# **Avis délibéré de l'Autorité environnementale sur la couverture des voies ferrées de Villeneuve-Loubet (06)**

**N° Ae 2013-101**

### Les différents éléments du projet

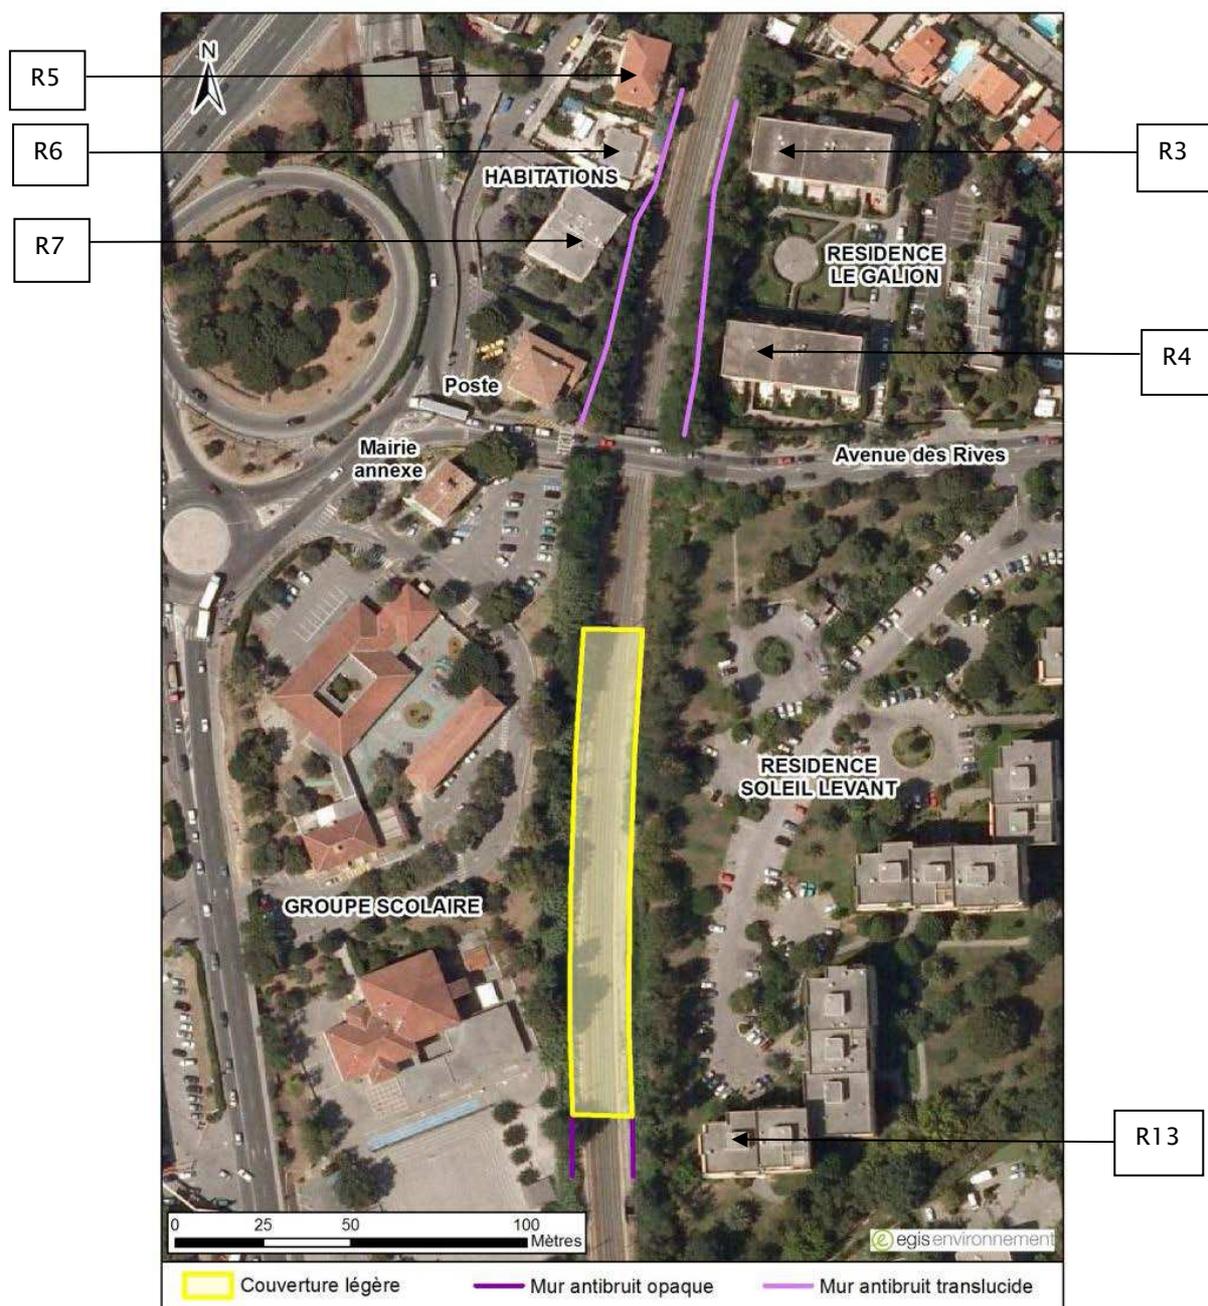
- que trois immeubles au nord du pont des Rives (R3, R5, R6 : cf. localisation au § 1.2 ci-dessus) sont placés en ambiance sonore « non modérée » (L<sub>Aeq</sub> > 65 dB(A) de jour et L<sub>Aeq</sub>>60dB(A) de nuit), la réglementation imposant alors de ne pas dépasser après projet (troisième voie et protections) les valeurs de 68dB(A) de jour et 63 dB(A) de nuit ;

- qu'un immeuble (R7) est répertorié en ambiance modérée mais proche du seuil d'ambiance « non modérée » (entre les valeurs L<sub>Aeq</sub> de 63 et 65 de jour, et entre les valeurs 58 et 60 de nuit) : la réglementation impose alors de ne pas dépasser après projet les valeurs initiales constatées pour cet immeuble ;

- pour les immeubles R3, R5 et R6, placés en ambiance initiale « non modérée », les seuils de 68 dB(A) de jour et 63 dB(A) de nuit imposés après projet seront respectés, la limite autorisée étant exactement atteinte pour R3 au troisième étage ;

- pour l'immeuble R7, signalé plus haut comme étant situé dans la tranche « haute » de l'ambiance modérée, la prescription de non dégradation ne sera pas respectée, ni de jour (passage de 64 à 65 au dernier étage) ni de nuit, et cela de façon très nette (passage de 58 et 58,5 initialement à 64 et 62 en 2025, selon les étages) ;

- pour l'immeuble R4, répertorié en ambiance initiale modérée, les valeurs prescrites après projet ne seront de loin pas respectées, ni de jour (67,5 et 64,5 dB(A) selon les étages au lieu de 63 dB(A) prescrit) ni de nuit (67 et 64 dB(A) au lieu de 58 dB(A) prescrit) ;

- l'immeuble R13 connaît pour les étages 2, 3 et 4 des valeurs de bruit variant entre 59 et 61,5 dB(A) de nuit après projet alors que la limite réglementaire est de 58 dB(A) ;

L'Ae observe que les immeubles R3 à R7 se trouvent au nord du pont des Rives, dans le secteur où plusieurs variantes avaient été envisagées, ce qui renforce la nécessité de justifier le choix de la solution retenue pour ce tronçon (cf. recommandation au § 2.3 ci-dessus).

Elle note par ailleurs que des protections de façade sont annoncées comme prévues (p 101) pour les immeubles R3, R5 et R6, dont la situation est bien décrite, mais qu'aucun commentaire n'est fait dans le texte pour les immeubles R4, R7 et R13, dont seule une analyse attentive de la figure 48 p 100 permet de voir que leur situation future ne respecte pas la réglementation. Elle observe enfin qu'aucune indication n'est donnée pour les immeubles R15 à R18, en limite sud du secteur.

***L'Ae recommande d'explicitier dans le dossier les niveaux de bruit de tous les immeubles au regard de la réglementation, et d'indiquer les mesures que prendra le maître d'ouvrage pour en assurer le respect (protection à la source ou protection de façade).***
